Motor Model Number Change

Nel nuovo disegno del 2006 Franklin il motore 4OS/A a 6 viti tra camicia e testata la vite di regolazione albero è stata sostituita con una regolazione albero mediante spessori, con modifica dei kit E1/E2.

Lowara codes 187051290 (upto 2,2 kW) /187051300 (upto 7,5 kW) have been modified. In both codes parts composition is same but not dimensions. In example below I consider only code 187051290
KIT Lowara code 187051290 in BOM responds to old code Franklin P/N 308504910.

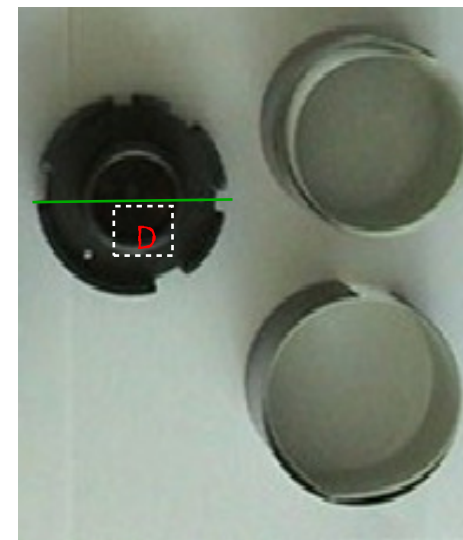
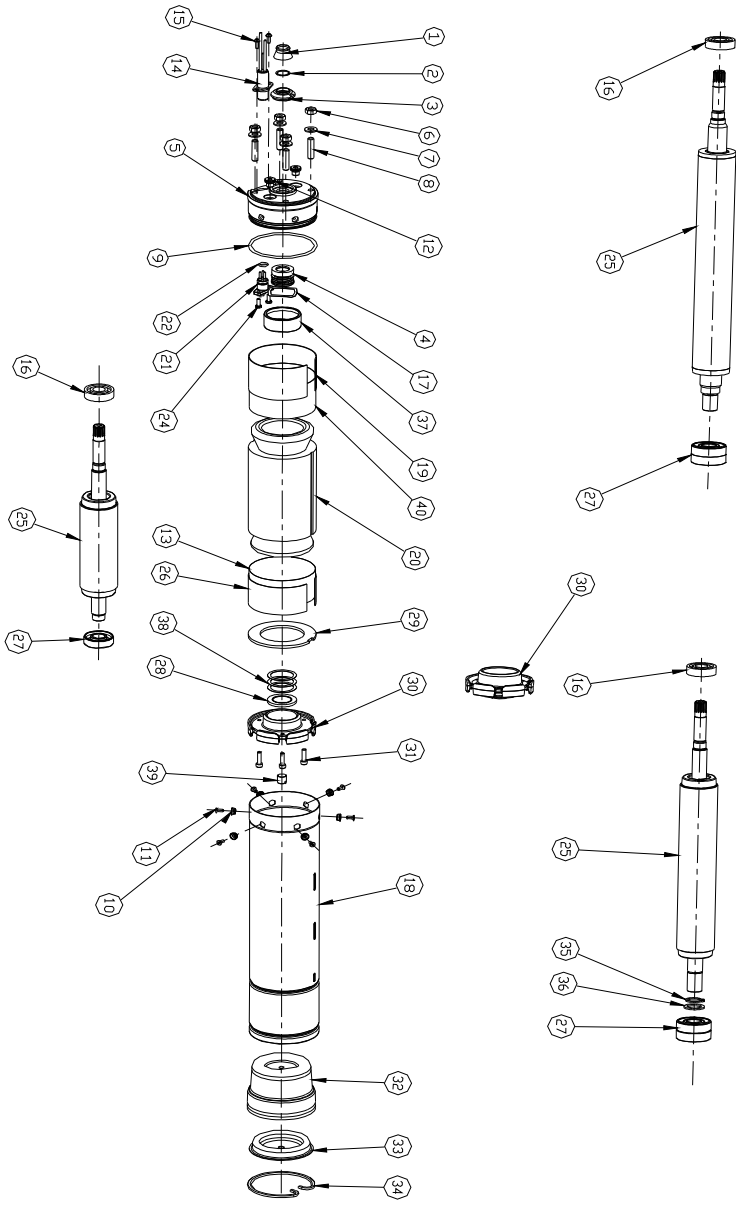
Ora il motore risponde a un nuovo disegno "a distanziale schiacciato" con distanziali schiacciabili e con un superiore numero di spessori adeguato a riempire lo spessore "vuoto" dell' albero, mancano l' anello di bloccaggio e le viti.

Now motor has a new design "crushed spacer" having spacers crushable and an higher shim quantity adequate "to fill" the empty space in the shaft, are not present clamp ring and screws.

In the new 2006 Franklin design the 6 hole (screws) head motor 4OS/A has the shaft adjusting ring which has been replaced using shims for shaft regulation.

- la Nuova flangia inferiore (30), i 2 Nuovi distanziali (26) e i Nuovi spessori (38); gli spessori sono aumentati di n. rispetto a prima e vanno utilizzati in parte o tutti per regolare l' altezza albero; nel disegno del motore "nuovo" ne è disegnato 1 solo ma ce ne sono circa 10 nel kit. I distanziali sup. e inf. sono forniti con gli isolamenti.

- la Nuova flangia inferiore, i 2 Nuovi distanziali e i Nuovi spessori, aumentati di n. per regolare l' altezza albero.

- new lower endbell (30), new 2 spacers(26) and new shims (38);
shims have increased q.ty relatively old motor version and they are in use all or only a few to regulate the shaft lenght; in "new" motor drawing there is only n. 1 shim for all the 10 shims in kit. Upper and lower spacers are supplied together with the 2 insulators.

- NEW lower endbell, 2 NEW spacers and NEW spacers, increased in n. to compensate shaft lenght.

Backwards compatibility of spare parts

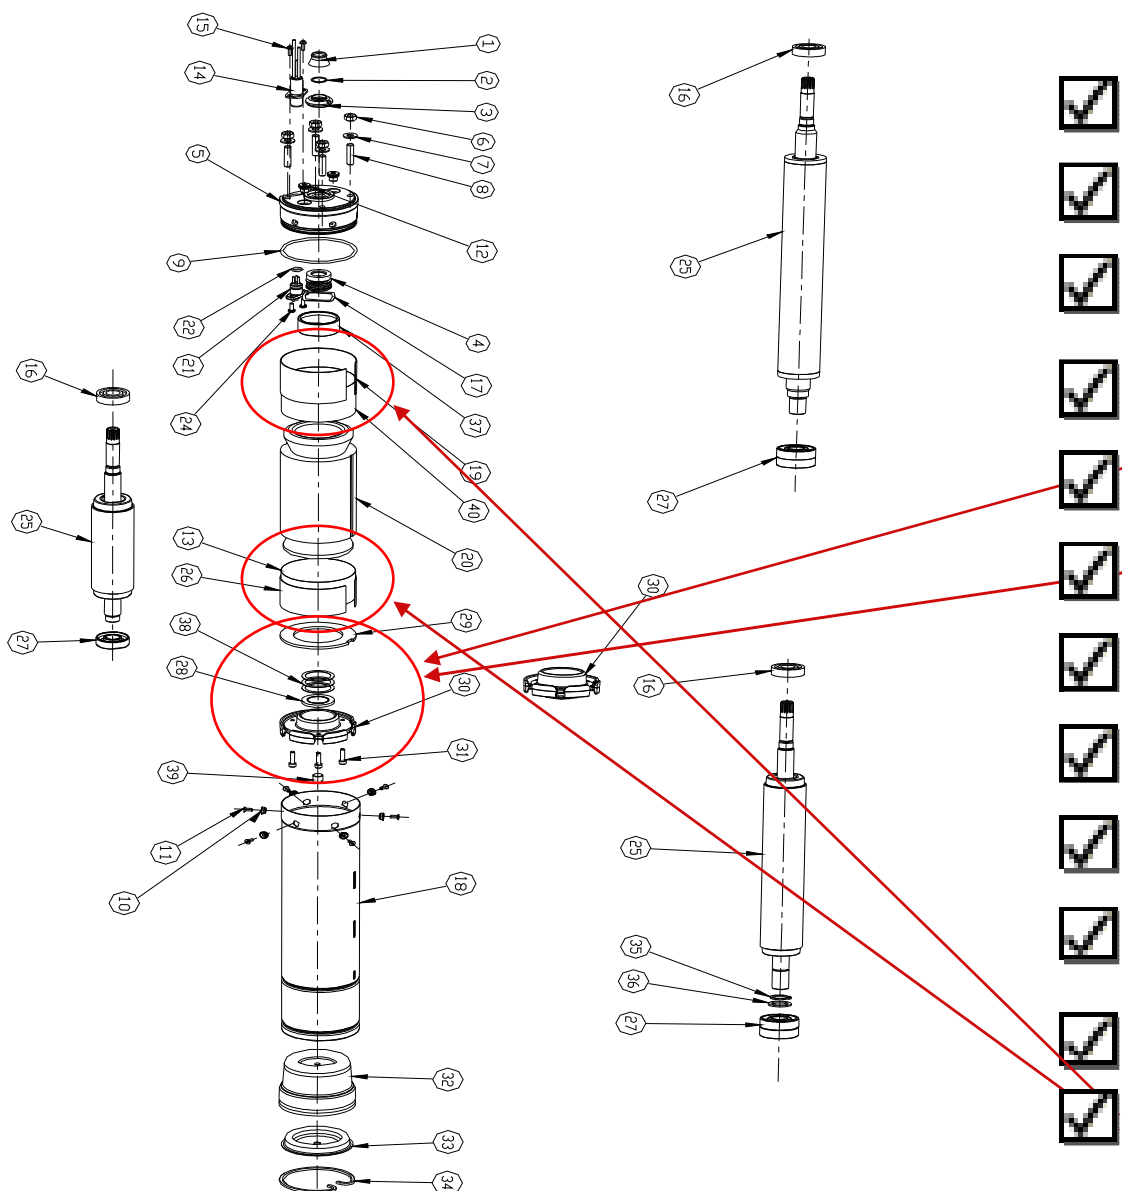
- Stator
- Shell
- Seal
- Leads/Prong
- Upper end bell
- Diaphragm
- Diaphragm cover
- Snap ring
- Rotor
- Lower end bell
- Upper/lower spacer
